Autorité environnementale

Avis délibéré de l'Autorité environnementale sur la suppression du passage à niveau n°33 et la deuxième phase du pôle d'échanges multimodal de Baillargues (34)

n°Ae: 2016-33

Figure 3 : Aménagements projetés (source : pièce D, plan général des travaux).

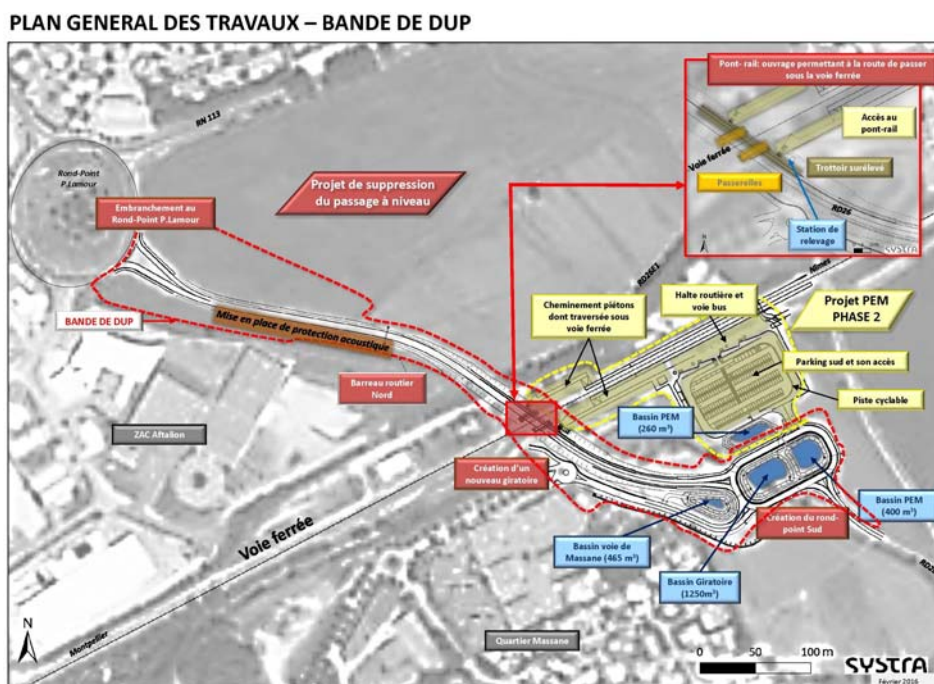
En premier lieu, l'Ae relève qu'une hypothèse est implicite dans le dossier : le raccordement au rond-point Philippe Lamour au nord. Ce choix conduira ainsi à redistribuer les trafics entre la RD 26 et la nouvelle RD 26E1, ce qui renforce l'hypothèse selon laquelle le projet et la requalification de la RD 26 constitueraient un seul et même projet.

Alors que la première phase d'avant projet prévoyait, au sud du PEM, un giratoire circulaire de faible dimension, le projet définitif retient finalement un giratoire rectangulaire d'une dimension bien plus importante. Selon le dossier, ce choix est justifié par le maître d'ouvrage par la volonté de donner un « caractère plus urbain » à l'ouvrage, dans un secteur pour l'instant rural, le dimensionnement permettant également l'installation de deux bassins de rétention en son

centre¹⁴. Les éléments complémentaires transmis aux rapporteurs précisent qu'« *il a été demandé une meilleure intégration du tracé routier Sud vis-à-vis de la vision à long terme du développement urbain de la zone, à savoir la possibilité d'un raccordement routier ultérieur vers l'Est, entre la RD 26 et l'éventuelle zone d'aménagements de la Plaine du Colombier qui fait partie des 11 sites stratégiques de la Métropole de Montpellier selon la SCOT* ». Un tel choix présente de fait des impacts indirects sur l'urbanisation.

L'Ae recommande de produire une analyse des variantes, eu égard à tous les effets directs (artificialisation des sols, gestion de l'eau) et indirects (urbanisation) sur l'environnement, en ce qui concerne le dimensionnement et les caractéristiques du giratoire et des bassins de rétention, ainsi que leur localisation.

Figure 5 : Autres projets identifiés sur le secteur d'étude (l'hexagone vert indique l'emplacement de la phase 2 du PEM). Source : étude d'impact

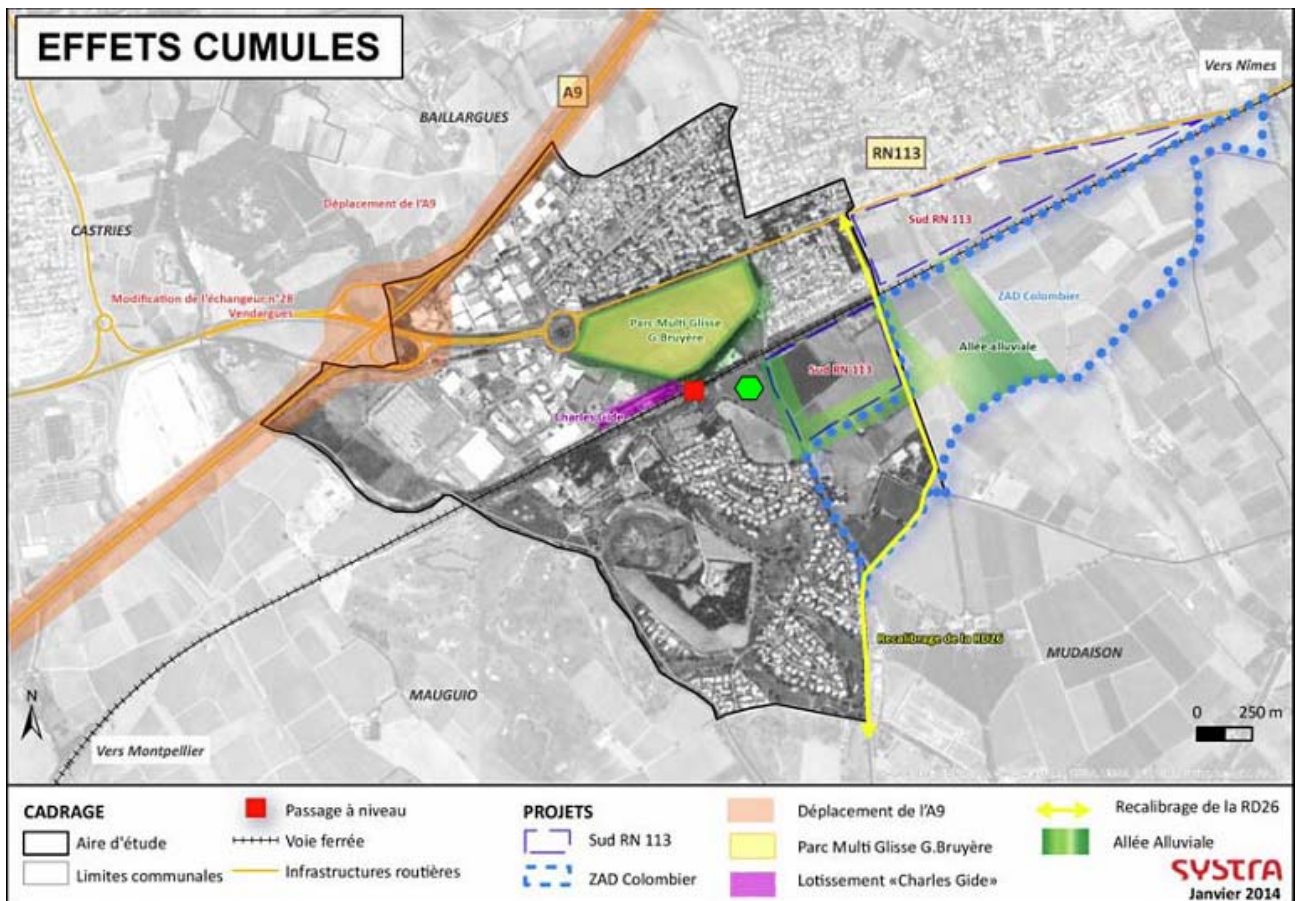
A ce stade, le dossier comporte plusieurs ambiguïtés qui conduisent à s'interroger sur les fonctionnalités de ces différents projets et, plus particulièrement, sur le périmètre retenu par le maître d'ouvrage pour le présent projet. En particulier, l'étude d'impact prend en compte indistinctement, pour certains enjeux (fonctionnement hydraulique, circulation), les effets cumulés avec le projet de "requalification de la RD 26".

Cette ambiguïté est renforcée par la mention, dans la pièce K du dossier, de travaux sur la RD 26E1 au sud du giratoire, comprenant le recalibrage du fossé existant, le redimensionnement de l'ouvrage assurant le franchissement de la voie, ainsi qu'un bassin de rétention *"prévu dans le cadre du recalibrage de la RD 26 pour compenser l'augmentation de l'imperméabilisation pour un évènement centennal"* : sur un plan fonctionnel, le projet et la "requalification de la RD 26" s'apparentent donc à une reconfiguration globale des deux voiries (RD 26 et RD 26E1), notamment afin d'améliorer l'accès des habitants de ce secteur de l'agglomération au sud de la voie ferrée vers les voies à grande circulation situées au nord, notamment ceux du Golf de Massane.

L'Ae recommande de clarifier le périmètre du projet notamment vis-à-vis de la « requalification de la RD 26 », et en particulier des travaux qui concernent en réalité la RD 26E1 au sud du giratoire, voire le cas échéant plus globalement.
